改善箇所説明図

不具合箇所

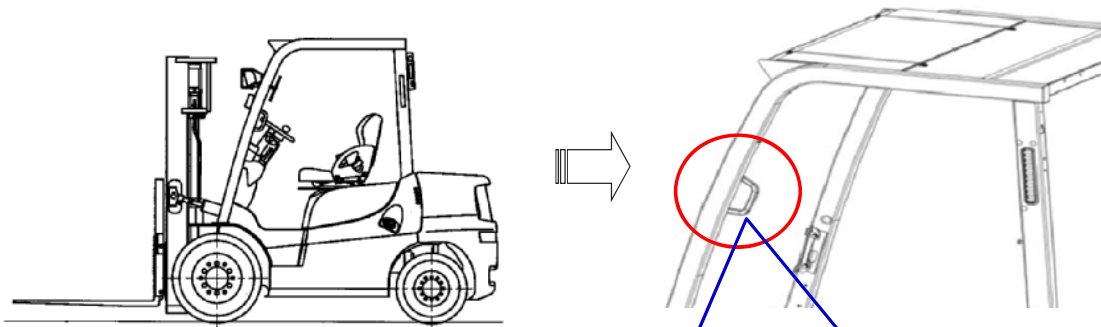
昇降グリップにおいて、取付部の強度が不足しているものがある。そのため、そのままの状態で使用を続けると取付部が破損するおそれがある。

改善内容 : 全車両、昇降グリップを対策品に交換する。

識別
グリップ取付部に白色ペンキで
マーキングする
